*Ministero dell' Ambiente  
e della Sicurezza Energetica*

DIREZIONE GENERALE VALUTAZIONI AMBIENTALI

DIVISIONE V – PROCEDURE DI VALUTAZIONE VIA E VAS

**OGGETTO: [ID: 11362] Nuovo raccordo in cavo interrato alla CP 150 KV di Ottaviano (Ex San Giuseppe) dal sostegno 201/a dalla linea "Fratta- San Giuseppe 2" e ripristino di continuità della linea 60 KV "Nola-S.Valentino" nel Comune di Ottaviano (NA).Valutazione Preliminare ai sensi dell'art. 6, c. 9, del D.Lgs. 152/2006. Nota Tecnica.**

Figura 1 stralcio interventi in progetto

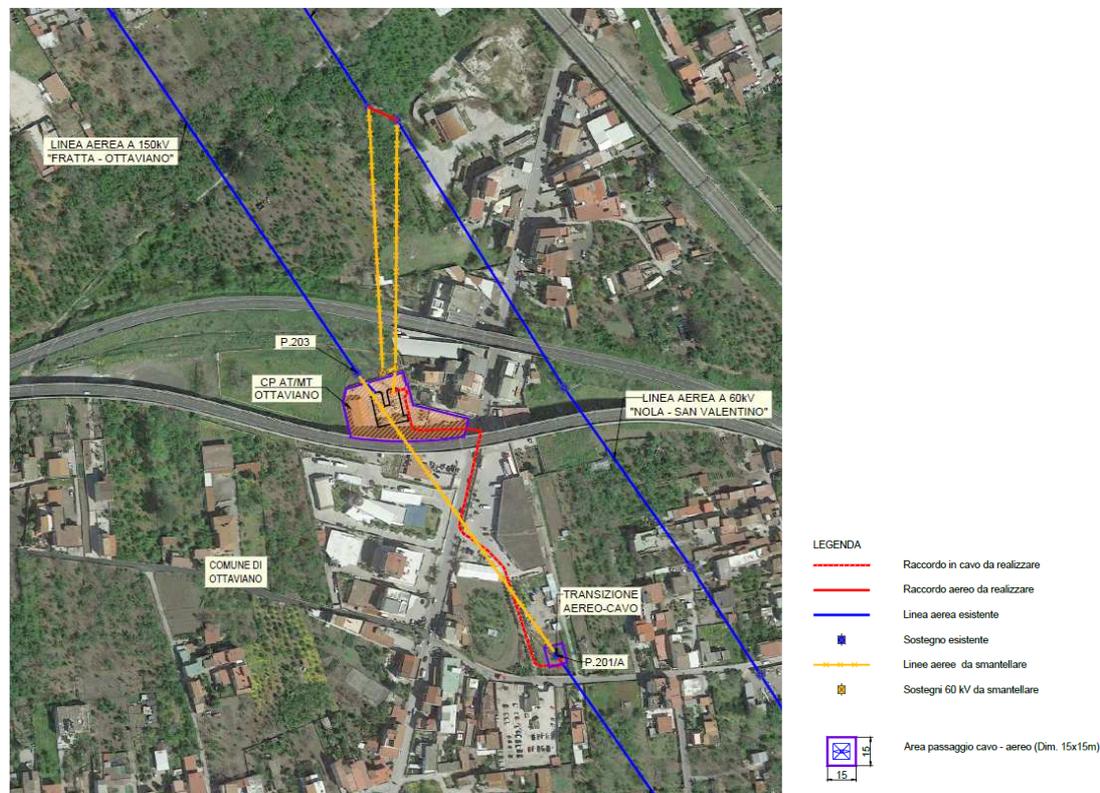
- gli interventi in progetto prevedono sostanzialmente l’interramento dell’elettrodotto per una lunghezza pari a circa 300 m e la contestuale demolizione del tratto aereo esistente pari a circa 500 m, nonché il ripristino della continuità della linea a 60 kV mediante la realizzazione di un collegamento aereo di circa 30 m tra sostegni già esistenti;

- i nuovi elettrodotti in cavo interrato si svilupperanno lungo la viabilità esistente;
- per quanto riguarda la presenza di riserve e parchi naturali, zone classificate o protette ai sensi della normativa nazionale (L. 394/1991), zone classificate o protette dalla normativa comunitaria (siti della Rete Natura 2000, direttive 2009/147/CE e 92/43/CEE) non sono presenti aree naturali protette direttamente interferite dall’intervento;

- il progetto in variante interferisce direttamente con zone di importanza paesaggistica, storica, culturale o archeologica ai sensi del D.Lgs. 42/2004 ed è pertanto soggetto ad Autorizzazione paesaggistica;

- con riferimento agli impatti ambientali complessivi la soluzione in progetto risulta migliorativa rispetto a quella in essere in quanto le demolizioni permetteranno di restituire all'uso pregresso la superficie attualmente occupate da sostegni e l'interramento della tratta permetterà una riduzione dei campi elettromagnetici andando a ridurre anche le interferenze ambientali e paesaggistiche presenti;

- dal punto di vista paesaggistico/percettivo l'alleggerimento della rete di conduttori aerei previsto indurrà verosimilmente un impatto positivo sulla percezione del paesaggio; l'interramento degli stessi, comporterà un miglioramento della continuità visiva del paesaggio circostante, garantendo un incremento in termini di visibilità migliorandone il profilo percettivo in area vasta;

Ad esito delle considerazioni di cui sopra, si ritiene che per il progetto in valutazione denominato *"Nuovo raccordo in cavo interrato alla CP 150 KV di Ottaviano (Ex San Giuseppe) dal sostegno 201/a dalla linea "Fratta- San Giuseppe 2" e ripristino di continuità della linea 60 KV "Nola-S.Valentino" nel Comune di Ottaviano (NA)"*, si possa escludere la sussistenza di potenziali impatti significativi e negativi e pertanto si propone che lo stesso non debba essere valutato nell'ambito di successive procedure di Valutazione di Impatto Ambientale.
